Svar fra byggeier på spørsmål etter møte i plan- og byggekomitemøte for ny barnehage, 20. februar 2019

Alt 3

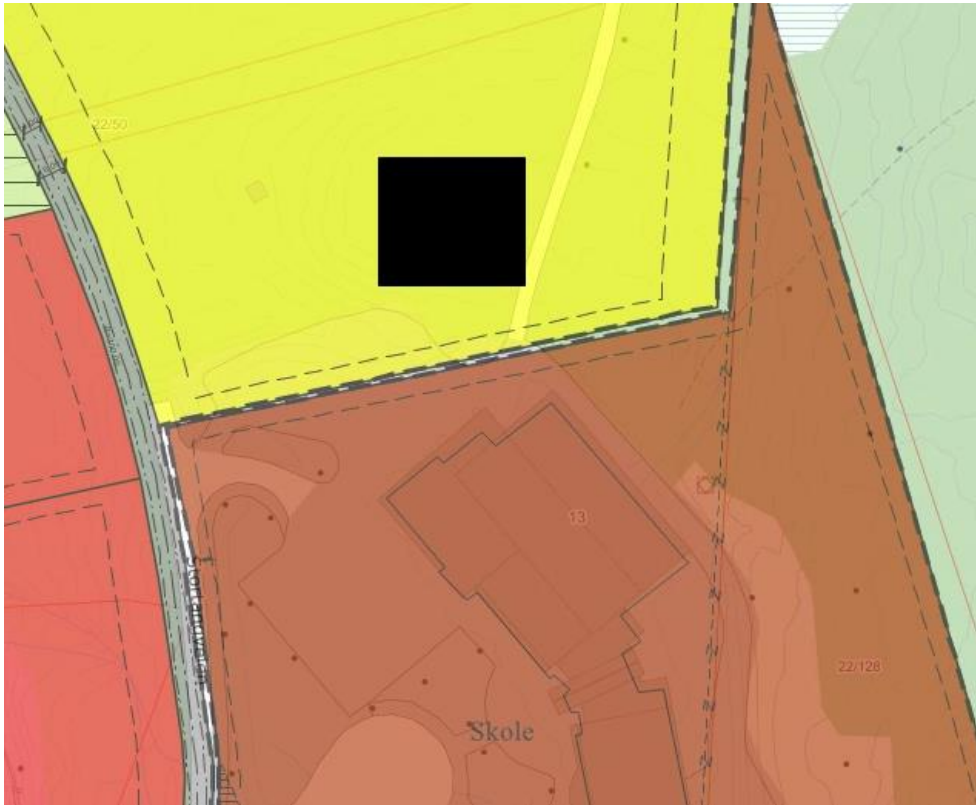
Hva må til for å sikre god brøyterutine på de ulike løsningene – gjelder særlig alternativ 3.

Hva er kravene til å ta seg rundt skolen/barnehagen med tanke på utrykningskjøretøy – alternativ 3?

Hvilke tiltak må iverksettes rundt idrettsbanen (f. eks ballnett) hvis barnehagen bygges så tett opp mot fotballbanen som det er planlagt?

Alt. 3 Ligger i reguleringsformål: Allmennyttig formål-undervisning. OK (se kartutsnitt)

Denne er liten smidig, og skal med riktig utforming av uteområdene kunne håndtere snørydding rundt alt. 3

I dag er det plassert en brannhydrant i rundkjøringen og en hydrant rett nedenfor alt. 3. Dette sikrer brannvesenet tilgang til vann i tillegg til egen tankbil. Mener med dette at tilgang til slokkevann er tilfredsstillende. Oppstilling av kjøretøy skal uansett ikke være helt inn til bygg som brenner.

Sliter med å se at dette kan bli en utfordring. Om ikke det er mulig å etablere rutiner som forbyr ballspill med mål mot barnehagen, er det en smal sak å sette opp et ekstra ballnett...
